监理通知单

工程名称：申宜宣城流水镇 100MW 农光互补光伏电站项目

编号：ZHJL-YCGF-TZD-045

主题：关于中秋节前施工现场安全、质量检查

相片二：接地扁铁未刷防腐漆

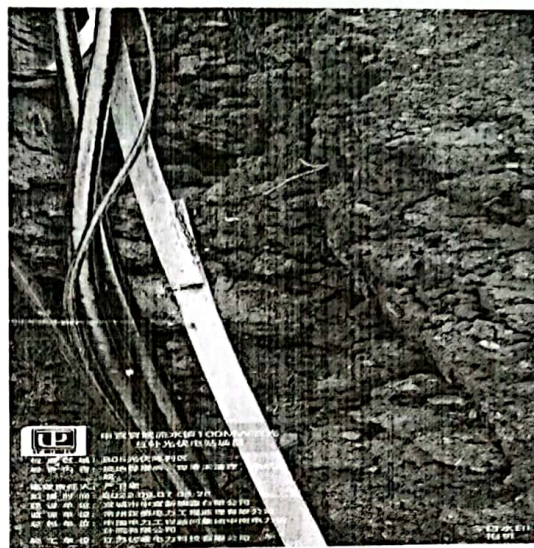
- 1、B05 光伏阵列区防雷接地扁铁焊接搭接面不够；
- 2、B05 光伏阵列区接地扁铁焊接后，焊渣未清理、未刷防腐漆；
- 3、B05 光伏阵列区部分接地、电缆沟部分地方坍塌未清理；
- 4、B09、B11 光伏阵列区组件连接片采用的时发黑螺栓，设计要求是 8.8 级热镀锌螺栓，必须把不符合要求的螺栓更换掉；
- 5、组件安装有错缝，间距大小不一；螺栓紧固不到位；缺少直拉杆；檩条与斜梁缺少螺栓；
- 6、高压电缆回填后，部分区域未埋设电缆走向标示桩，给后期补打桩、低压电缆沟、接地沟开挖带来严重安全隐患；
- 7、施工现场人员安全意识淡薄，有部分人员未佩戴安全帽；补打桩区域经过高压电缆部分未安排人监护。
